# 改善箇所説明図

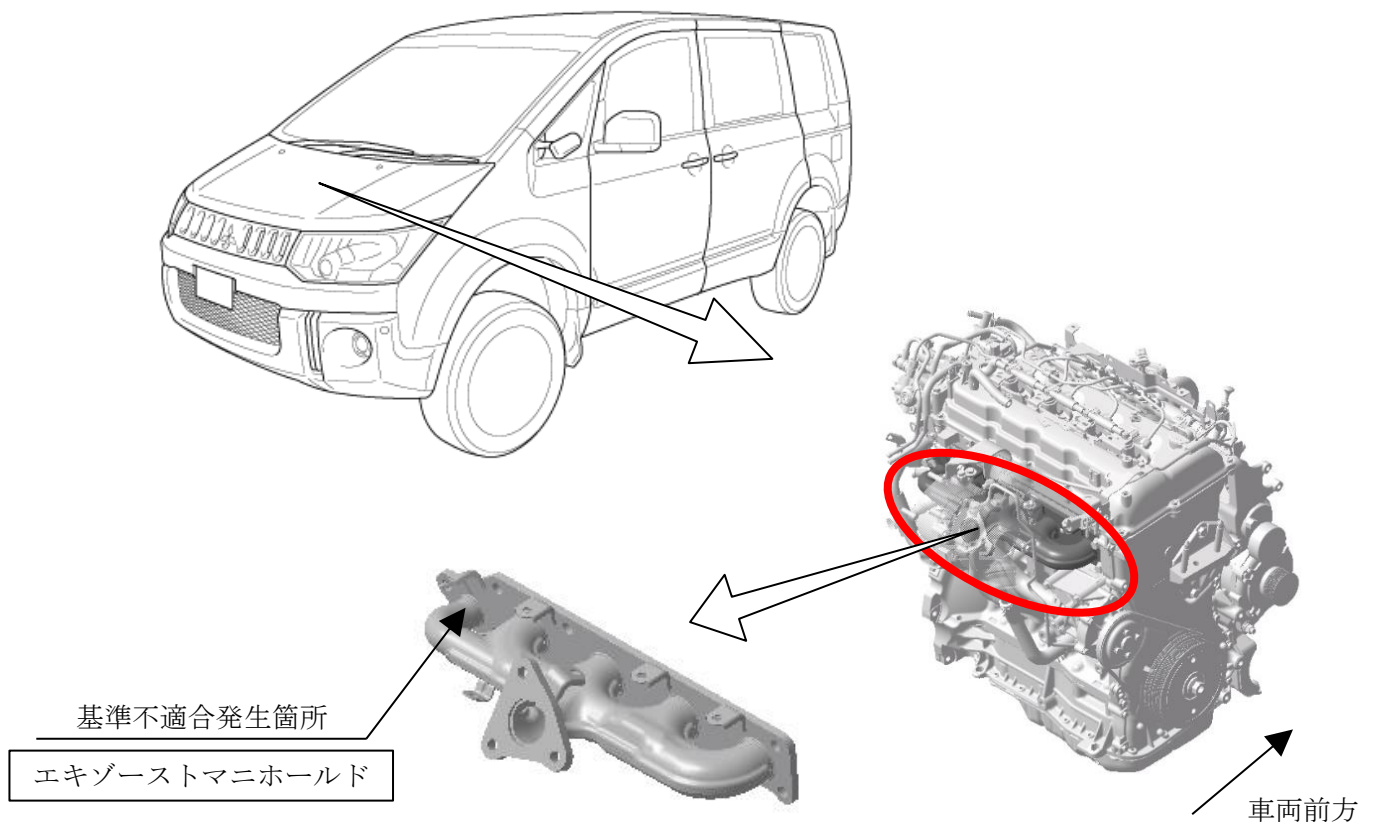
エキゾーストマニホールドにおいて、EGR(排気ガス再循環装置)用のパイプの構造が不適切なため、排気ガス処理システム作動時の熱負荷による、エキゾーストマニホールドの熱膨張・収縮の繰り返しにより、当該パイプの溶接部に亀裂が入ることがある。そのため、亀裂部より排気ガスが漏れるおそれがある。

注：図中の  内は、交換する部品を示す。

全車両、エキゾーストマニホールドを対策品と交換する。なお、部品が準備でき次第、部品交換を改めて案内する。
